Verbale

Conferenza di Servizi istruttoria di cui all'art. 14, comma 1, della L.241/1990 ss.mm.ii. volta ad effettuare la valutazione della procedibilità della proposta di sollecitazione privata depositata, ai sensi dell'art. 53, comma 5, delle NTA del PRG vigente, con nota prot. QI/2017/190116 e integrata con nota prot. QI/2018/19715, avente ad oggetto il "Programma Integrato X7 "Capannelle Nord"; Programma Preliminare di iniziativa privata estesa all'intero perimetro" del medesimo ambito - X7 Capannelle Nord - per Programmi Integrati della Città da ristrutturare del PRG vigente nel Municipio Roma VII.

Oggetto: Programmi integrati della Città da ristrutturare del PRG vigente; Programma integrato X7 "Capannelle Nord". Conferenza dei Servizi istruttoria. Parere di competenza.

**PLANIVOLUMETRICO
ESEMPLIFICATIVO**
Aggiornamento come da richiesta
integrazione prot. QI/190223/2018

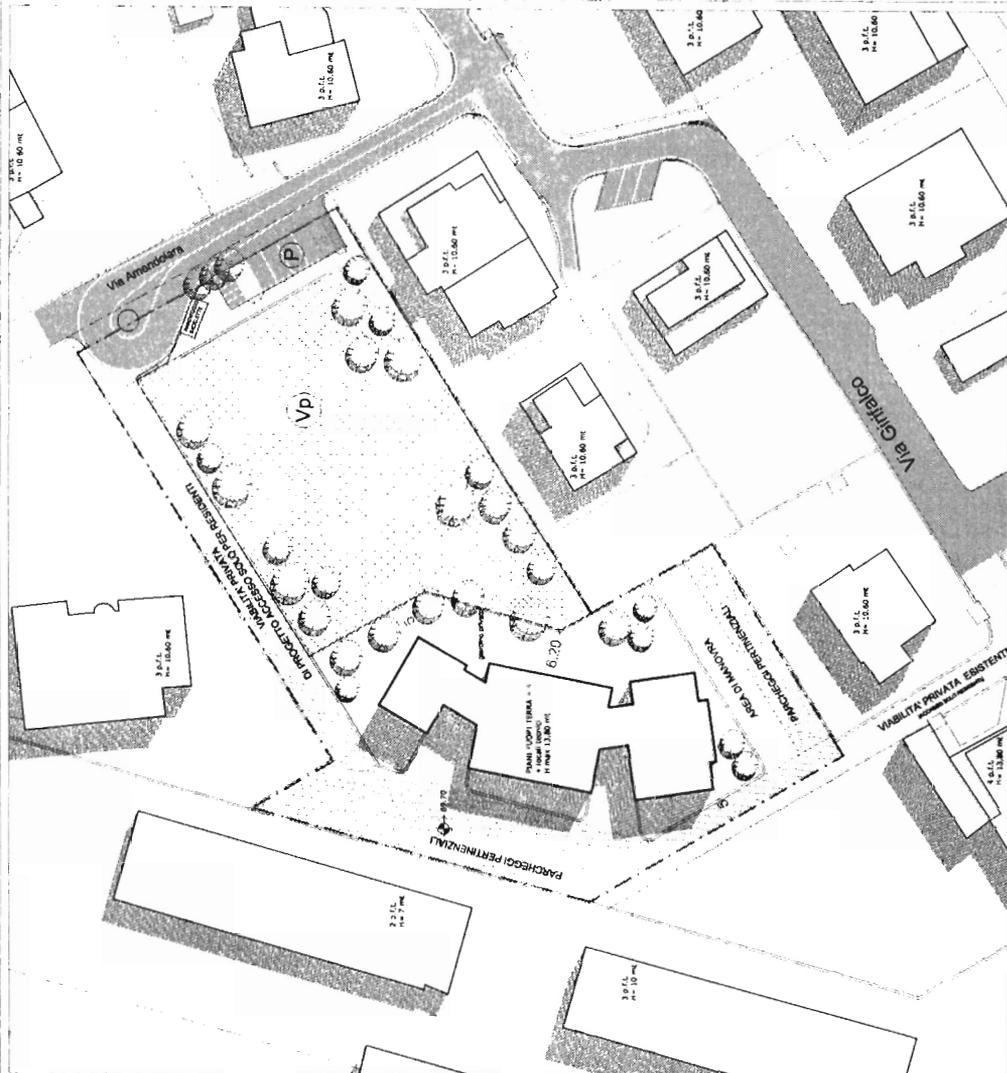
Si osserva inoltre che le SUL di progetto non vengono ripartite secondo gli indici previsti pro quota, come indicato dalle NTA con particolare riferimento alla SUL pubblica ed il planivolumetrico esemplificativo non individua univocamente il lotto fondiario di pertinenza della quota di edificabilità da cedere all'Amministrazione, ai sensi del sopracitato art. 53.

Le modifiche descritte, hanno reso necessario redistribuire le aree pubbliche all'interno del perimetro della proposta privata, in particolare come già accennato sono state aumentate le aree a

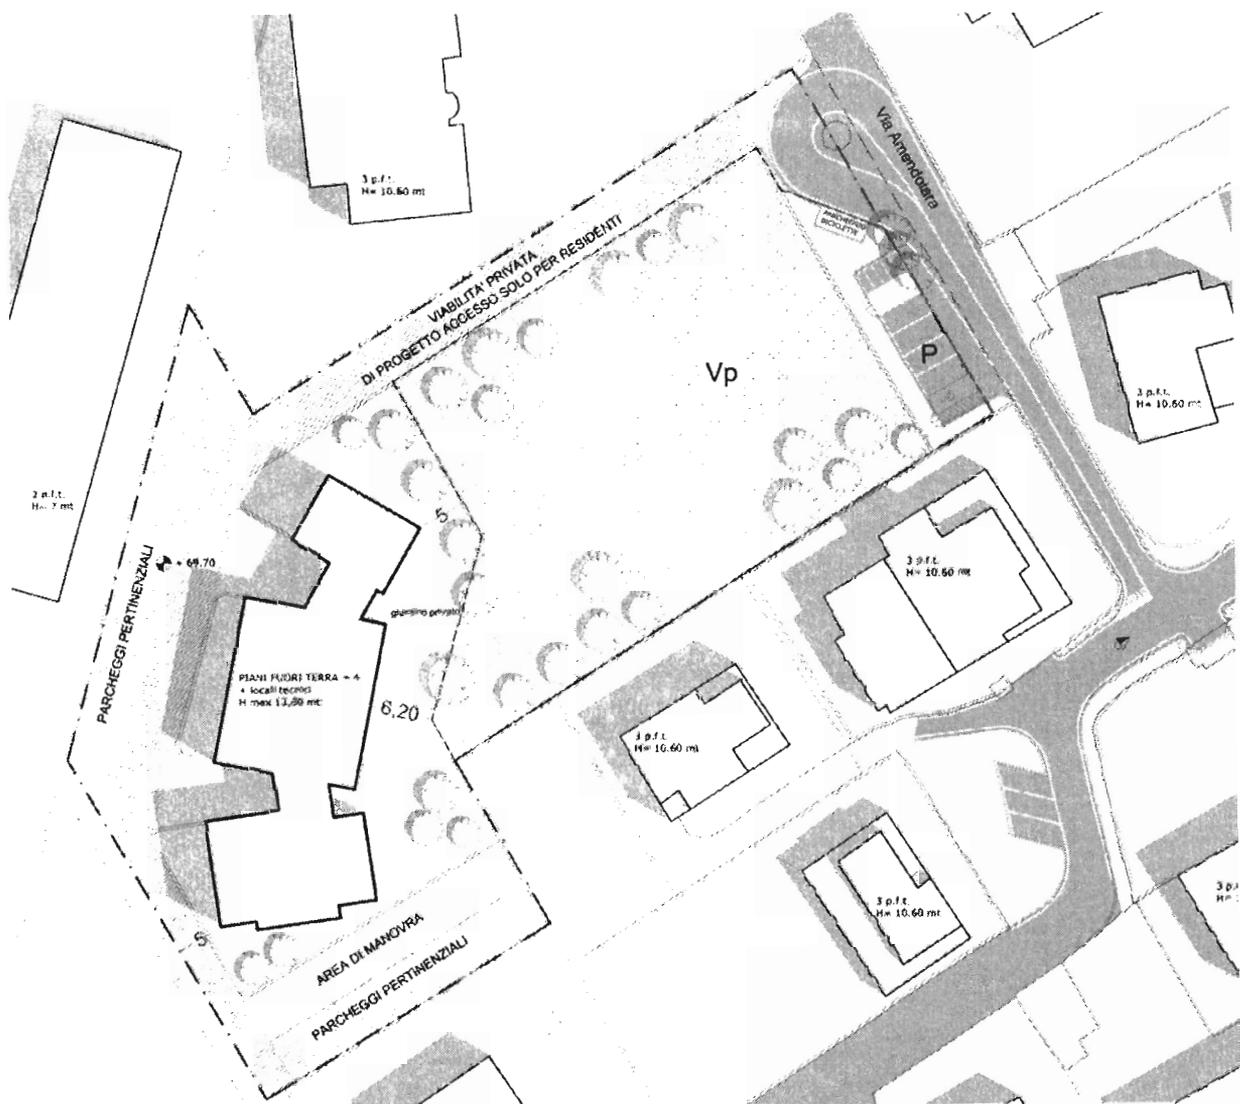
In merito agli elaborati trasmessi con nota QI 159079 del 02.10.2018 (QG 33327/2018), che fanno riferimento alla proposta in oggetto, si fa presente che, ai fini dell'espressione del parere di competenza, gli elaborati dovranno essere modificati ed integrati con le indicazioni che seguono:

- Dovrà essere redato un progetto stradale in cui siano chiaramente evidenziati tutti gli elementi costitutivi della piattaforma stradale, con particolare riferimento al piano di segnalamento. Si fa presente la necessità di rappresentare, tramite strisce di margine, l'andamento planimetrico dell'asse stradale, al fine di valutare l'idoneità della proposta avanzata che dovrà essere sottoposta all'approvazione del Municipio VII, stante la valenza "Locale" (non ricomprese nell'elenco delle "Viabilità Principali" di cui all'annesso D del R.V. del vigente P.G.T.U.) delle viabilità interessate e la proposta di variazione dei sensi di marcia presentata. Si rammenta poi la competenza di detto Municipio in relazione ai passi carrabili (ai sensi del Regolamento del Decentramento Amministrativo - D.C.C. n. 10/99 e s.m.i. - e del vigente P.G.T.U. - D.A.C. n. 21/2015) e per ciò che attiene al posizionamento dei cassonetti per la raccolta dei RSU, congiuntamente con AMA S.p.A. nonché alla transitabilità dei mezzi impiegati per detta raccolta;

In particolare, sempre su indicazione del Dipartimento Mobilità e Trasporti, è stata rivista la disposizione dei parcheggi lungo la carreggiata, la segnaletica orizzontale e verticale, in modo da meglio evidenziare l'andamento planimetrico dell'asse stradale. Sono stati inoltre, ricollocati gli attraversamenti pedonali e posti ad una distanza reciproca inferiore a ml 100 ed inseriti gli appositi scivoli per persone diversamente abili atti a colmare tutti i dislivelli presenti tra piano strada e piano dei marciapiedi, gli scivoli saranno oggetto di progettazione specifica in sede definitiva ed esecutiva. Vista la caratteristica locale di Via Roccella Jonica, e la presenza di un tessuto quasi esclusivamente residenziale, al fine di aumentare la sicurezza della circolazione viene proposto l'inserimento del limite di velocità a 30 KM/h

A tal proposito, con il fine di facilitare il transito delle autovetture sulla detta Via Amendolara e di aumentare le condizioni generali di sicurezza, sono stati previsti i seguenti interventi migliorativi:

- Ampliamento della sezione stradale nel tratto antistante l'area di competenza;
- All'interno del perimetro di intervento è stata destinata una dotazione extra standard di aree adibite a parcheggio pubblico. Le aree extra standard si potranno utilizzare utilizzare per realizzare una piccola rotonda con raggio maggiore di 7,00 ml. Tale soluzione consente di facilitare gli accessi
